## Keuringsverslag van een elektrische laagspanning- en zeer lage spanningsinstallatie

NIET CONFORM

Datum keuring: 30/01/2023

Straatnaam Willy Staeslei  
Huisnummer 81  
Busnummer 1  
Postcode 2180  
Gemeente Antwerpen  
Land België

Afbeelding schakel- en verdeelbord:

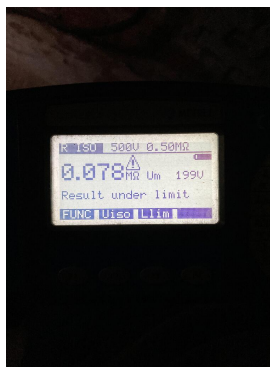
<b>Visueel nazicht (algemeen)</b>	NOK	<b>Directe aanraking</b>	NOK	<b>Indirecte aanraking</b>	OK
<b>Aansluitingen</b>	NOK	<b>schema in bijlage door Aceg vzw</b>	OK		
<b>Equipotentiale verbindingen</b>	niet van toepassing	<b>Doorsnede geleiders</b>	OK		
<b>Continuïteit</b>	NOK	<b>Verlichting / toestellen</b>	OK

15.05 De deur en/of afschermplaat van het schakelbord dient (terug)geplaatst worden. Aanraking van onder spanning staande delen mogelijk. (Boek 1 Afdeling 5.1.4. en 5.3.5.1.A. en 4.2.2.3.)

15.09 De genaakbare, naakte onder spanning staande delen zijn onvoldoende afgeschermd. (Boek 1 Afdeling 5.1.4. en 4.2.2.3.)

18.21 Kabeldoorvoeren uit te voeren met wartels of gelijkwaardig bescherming (Boek 1 Onderafdeling 5.2.6.1.).

19.13 Toestellen zonder bodem moeten bevestigd worden op aangepaste montageplaten. (Boek 1 Afdeling 5.1.4. en 5.3.5.2. en 5.3.5.4.)
